旱溪排水環境改善整體計畫 (鶯村橋至國光橋)

工作計畫書

申請機關：臺中市政府

執行機關：臺中市政府水利局

圖 11 旱溪排水平面配置圖

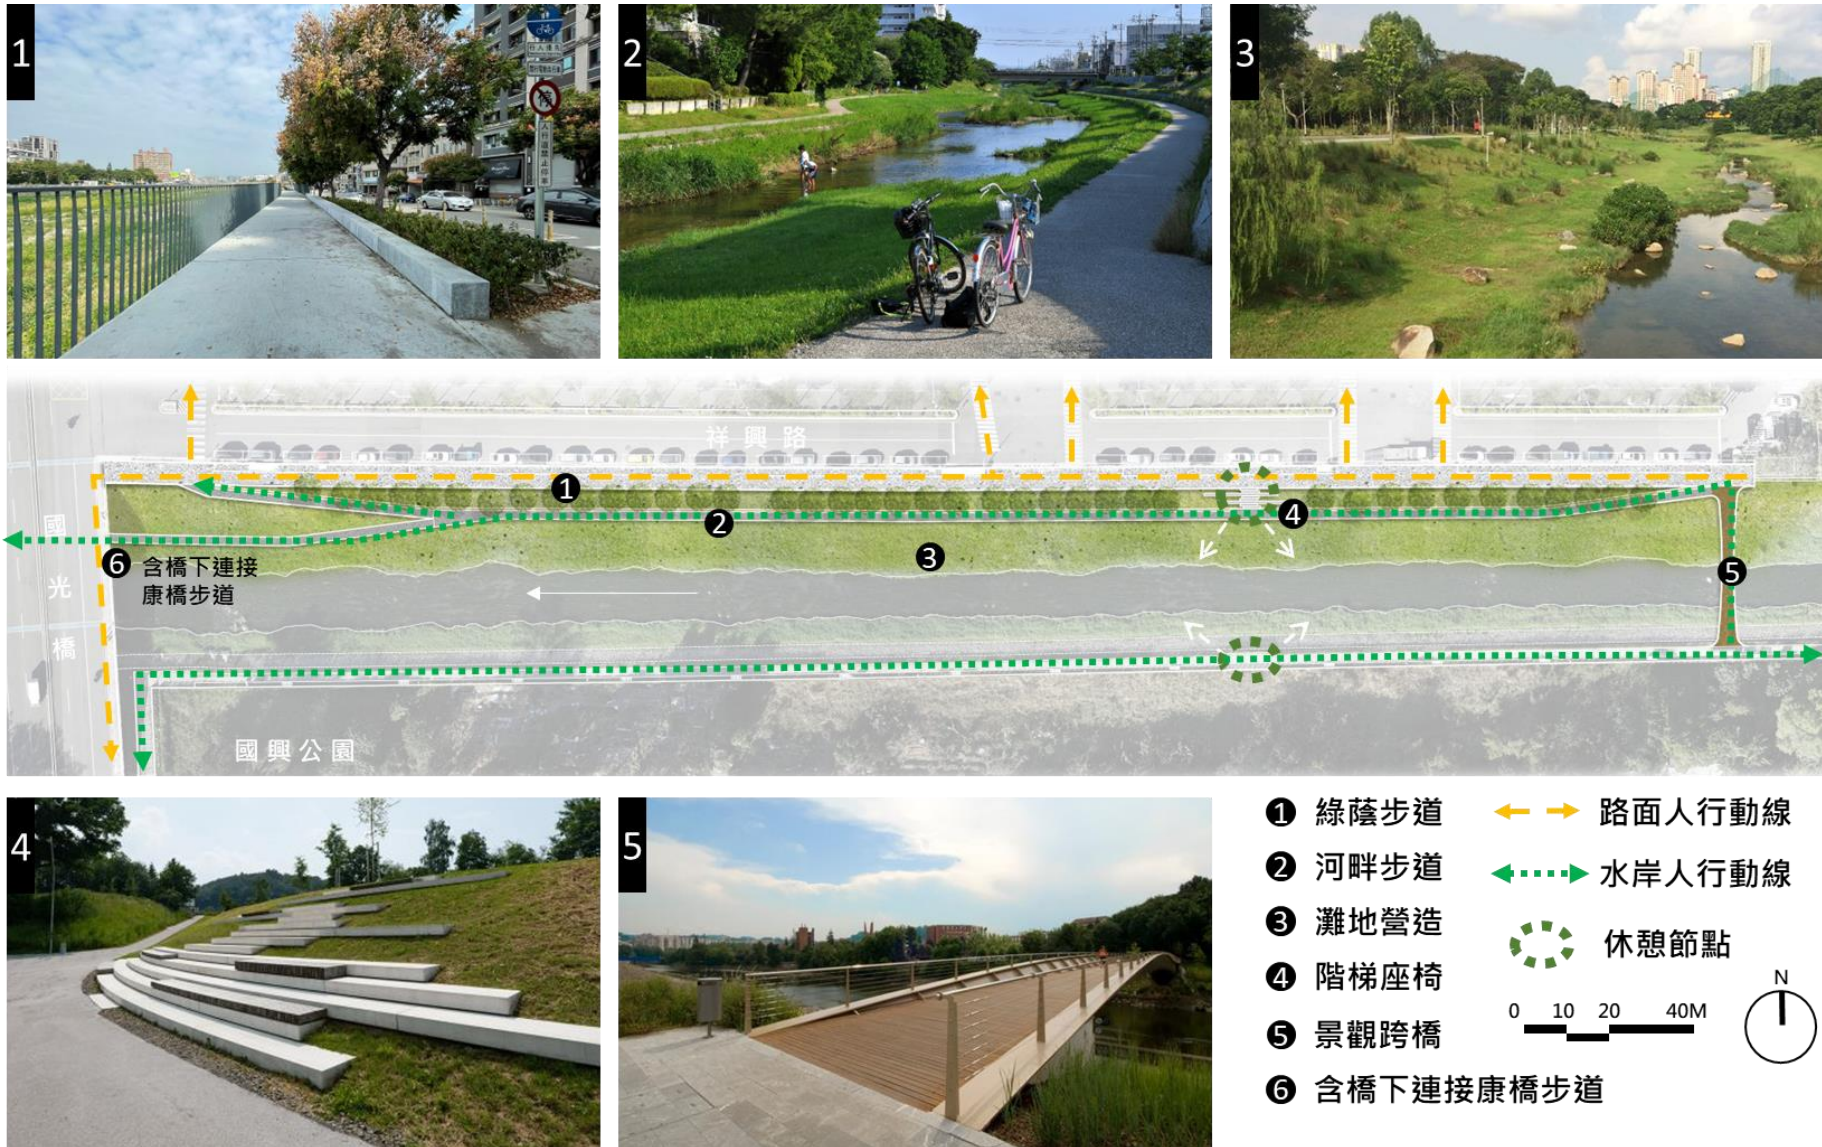
(五) 旱溪排水（鶯村橋至國光橋）改善計畫	
1 改善長度究為475公尺？還是485公尺？請先確認。	已統一修正為485公尺。
2 景觀跨橋的必要性，以及規劃有「綠蔭步道」與「河畔步道」，是否擇一取捨？請再加補充說明。	考量人行環狀動線與整體的藍綠活動串聯，仍建議保留景觀人行步橋，提供民眾近水生活的環狀串聯；原有綠蔭步道屬都市計畫人行道一環，本計畫河畔步道係主要提供近水空間並與下游康橋河岸串聯功能。
3 砌石護坡或護岸培厚部分，能否考量乾砌？	將朝此方向繼續推動辦理。
4 植栽綠美化部分，請如p.10所敘提出植生計畫，至少宜有植栽建議表。	已補充建議植栽種類及原則說明。
5 欠缺生態檢核作業相關資料。	已補充生態檢核資料。
(六) 大智排水（仁和路至喬城一橋）改善計畫	
1 於簡報與p.6提及「超級護岸（堤防）」，建議避免使用，以免誤導。	已修正名詞避免誤導。
2 p.6敘及「建議調降護岸高度」與河道中營造蜿蜒度，創造多樣水流環境，請再加具體說明。	將配合部分拋石及兩側防洪牆培後種植灘地植栽，優化既有單一流速及寬度的河道空間。
3 表2備註內敘以：棲地營造係仿生態島與棲地空間營造，究將如何營造？亦請補充著墨。	將配合部分拋石及不同的提供棲地
4 植栽綠美化部分至少請補附植栽種類建議表。	已補充建議植栽種類及原則說明。
5 欠缺生態檢核作業相關資料。	已補充生態檢核資料。
(七) 梅川水環境改善計畫

(2) 建議再考量景觀跨橋及環狀步道的必要性。	考量人行環狀動線與整體的藍綠活動串聯，仍建議保留景觀人行步橋，提供民眾近水生活的環狀串聯。
(3) 現況環境良好且植生完整，若為提供民眾接近水流並親水，欲拆除或降低右岸堤頂擋土牆，建議再考量必要性及安全性，並確認拆除或降低堤頂擋土牆後無溢淹風險。	考量人水關係，後續將配合規劃設計評估防洪牆的處理方式，並在高低差安全的考量下配合相關設施。
6 大智排水水環境改善整體計畫(第三期)

圖 12 旱溪排水剖立面圖

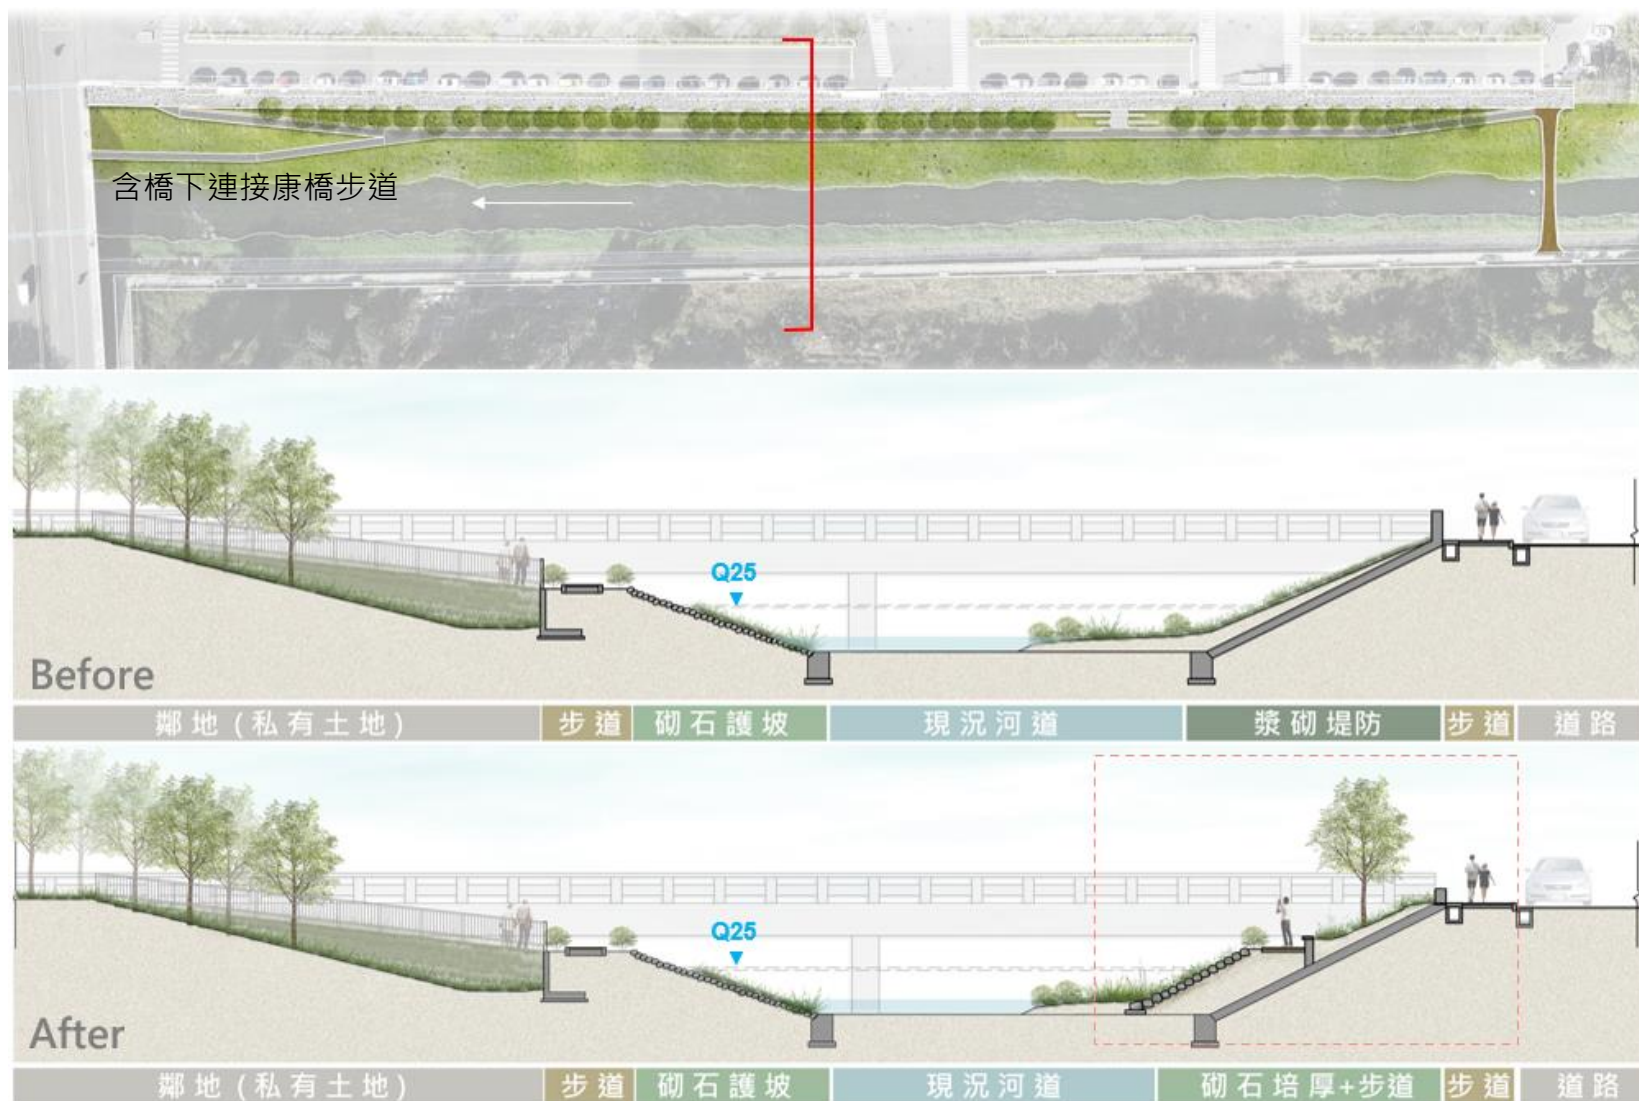
(2) 本案經費龐大，請市府評估優先辦理河段。	考量計畫經費及工程期程問題將優先提報辦理忠明柳橋至大慶柳橋河段之改善，後續將持續爭取相關經費以串聯柳川上下游之改善。
5 旱溪排水水環境改善整體計畫	
(1) 原有坡面良好且植生完整，建議再考量拆除並另設砌石護岸之必要性。	考量人水關係，後續將配合規劃設計評估防洪牆的處理方式，並在高低差安全與活動性等配合設置相關設施。
